**SUPPORTO TECNICO ALL'OSSERVATORIO AMBIENTALE
PER LA COSTRUZIONE E L'ESERCIZIO DELLA
"TANGENZIALE EST ESTERNA DI MILANO"**

ISTRUTTORIA TECNICA

Piano di Monitoraggio Ambientale

Risultati Monitoraggio Corso d'opera

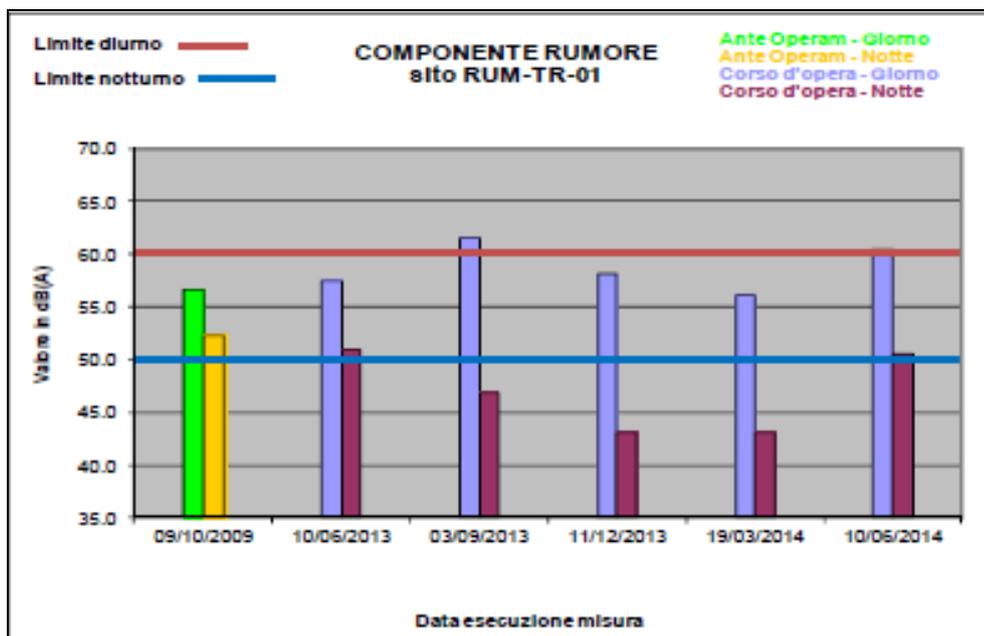
15. Durante la Campagna CO07, i risultati del monitoraggio evidenziano una situazione di criticità per il punto RUM-PM-08 (Pozzuolo Martesana) sul quale sono state eseguite tre misure di CO (vedi figura seguente, estratta dal Bollettino di TEEM). In particolare nel periodo notturno si osserva un incremento del rumore rispetto all'AO tale da determinare il superamento della soglia di attenzione del parametro $\Delta VIP_{notturno}$.

A seguito dei superamenti è stata inviata la segnalazione di anomalia in cui CTE riferisce che nell'area circostante il ricettore erano in corso attività di cantiere inerenti la movimentazione e stoccaggio dei materiali inerti e la posa misto stabilizzato delle rampe lato ovest del nuovo casello di Pozzuolo Martesana. Inoltre CTE considera l'aumento dei valori registrati nel periodo diurno imputabile a contributi dovuti a componenti di origine naturale (cani, avifauna) e provenienti dalle attività di allevamento bestiame. Si osserva, tuttavia, che nel Bollettino non è data evidenza della presenza o meno di attività di cantiere in periodo notturno che avrebbero potuto contribuire all'innalzamento dei livelli di rumore.

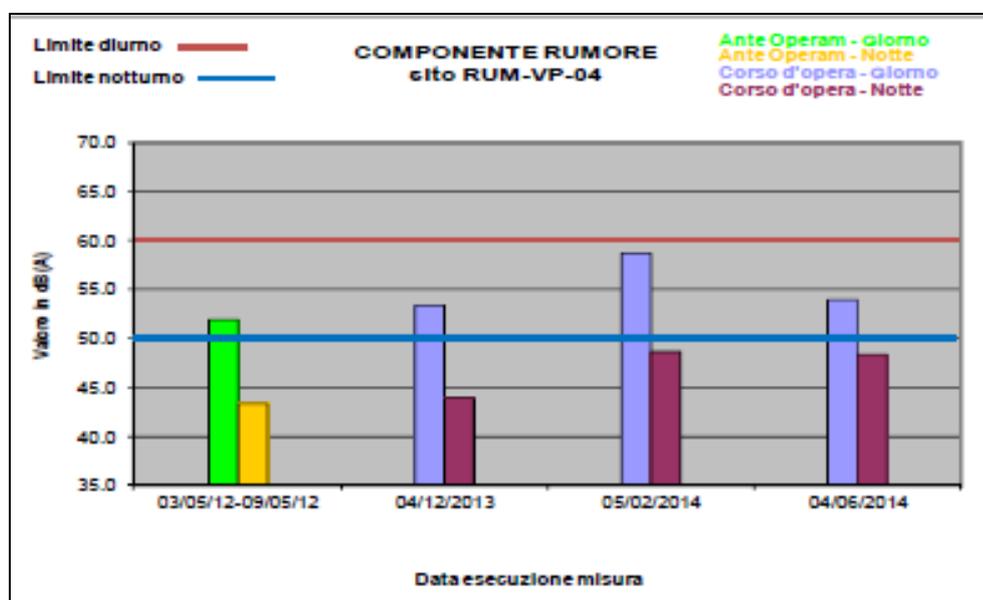
16. I risultati del monitoraggio della CO08 evidenziano una situazione di criticità per il punto **RUM-TR-01** (Truccazzano) sul quale, ad oggi, sono state eseguite cinque misure di CO (vedi figura seguente, estratta dal Bollettino di TEEM). Nel 2° trimestre 2014 si osserva un incremento del rumore rispetto all'AO, tale da determinare il superamento della soglia di attenzione del parametro ΔVIP_{diurno} e un superamento dei limiti di zonizzazione pari a 0.4 dB nel diurno e 0.5 nel notturno.

Relativamente a tale criticità CTE riferisce che in prossimità del ricettore sono attive lavorazioni diurne, ossia passaggio mezzi d'opera (camion, veicoli leggeri, botti, gru, rullo), nell'area di lavoro e lungo le piste per la stesa e compattazione dell'ultimo strato di binder del rilevato autostradale TEEM e per il completamento del montaggio delle barriere. Sono presenti anche componenti dovute al rumore di fondo della SP Rivoltana.

Il comune di Trucazzano ha rilasciato deroga per il superamento dei limiti fissati per il periodo diurno dal lunedì al sabato con limite massimo di immissione fissato per 70 dB(A).
